## Vordingborggade – Cykling mod ensretningen

### Forvaltningsnotat vedr. besvarelse af bemærkninger til høringsvar fra Østerbro Lokaludvalg samt oplysninger om p-erstatningspladser

Sagsnr.  
2014-0130404

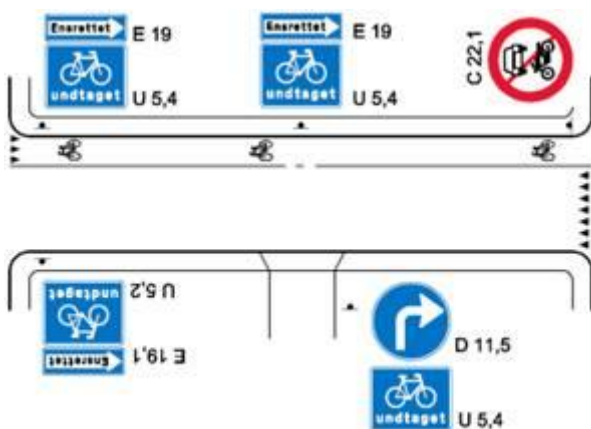
Dog gives der bemærkninger til, at Forvaltningen i stedet kunne have valgt en skilteløsning, hvormed parkeringspladserne kunne være bibeholdt.

Til orientering har der tidligere været anvendt en mere pragmatisk løsning i Københavns Kommune ved fx, at opsætte en tavle med ”Cyklister undtaget” under en ”Ensrettet tavle” samt etablere et kort sribestykke i hver ende af gaden, hvorved man undgår, at skulle nedlægge parkeringspladser.

Denne skilteløsning kan desværre ikke benyttes mere, idet Politiet kræver, at der skal etableres en gennemgående cykelbane eller cykelsti, hvor cyklisterne skal køre mod ensretningen. Se nedenstående principtegning, inkl. skiltning.
